川内原子力発電所 1号炉及び2号炉
廃棄物搬出設備の設置について
(審査会合における指摘事項に対する回答)

2020年7月22日
九州電力株式会社

審査会合における指摘事項の回答

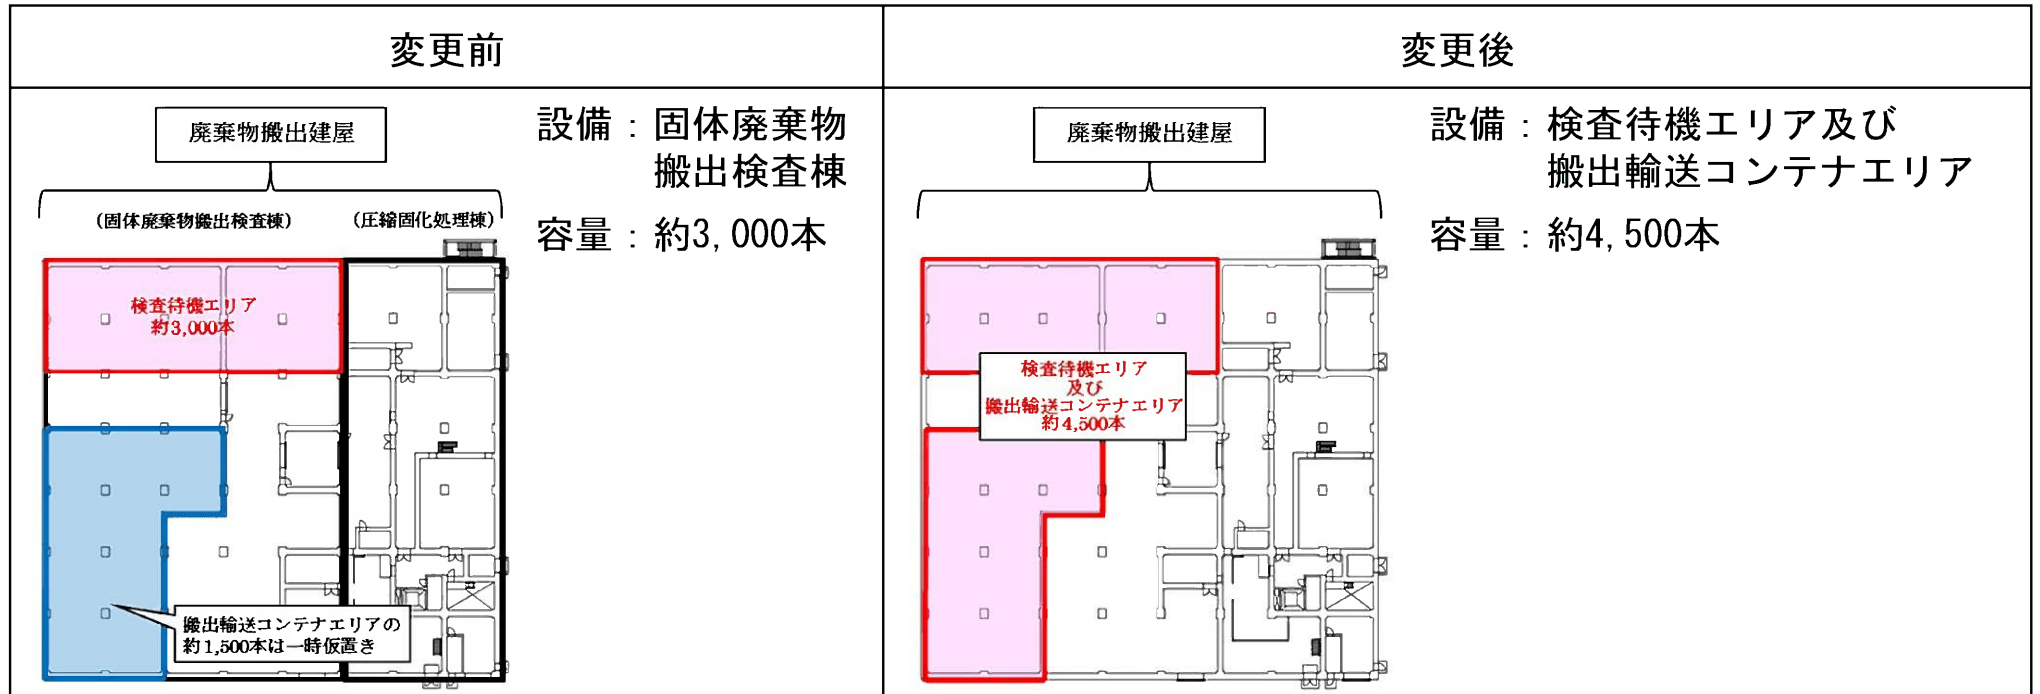
固体廃棄物搬出検査棟に保管される貯蔵保管容量が3,000本と記載されているが、これは貯蔵能力なのか。実運用上の考え方を含めて説明すること。

- ・実運用については、製作した充てん固化体を搬出検査するまで検査待機エリアに保管し、搬出検査後の充てん固化体は搬出輸送コンテナに収納し、搬出するまで搬出輸送コンテナエリアに保管する。
- ・貯蔵能力については、検査待機エリアの約3,000本（約1,500本×2年間）としていたが、搬出輸送コンテナエリアの約1,500本も長期保管する可能性がある。
- ・このため、貯蔵能力について、申請時は固体廃棄物搬出検査棟 約3,000本としていたが、検査待機エリア及び搬出輸送コンテナエリア 約4,500本に変更する。
- ・検査待機エリア及び搬出輸送コンテナエリアに貯蔵保管する充てん固化体は、貯蔵能力を超えないように管理する。
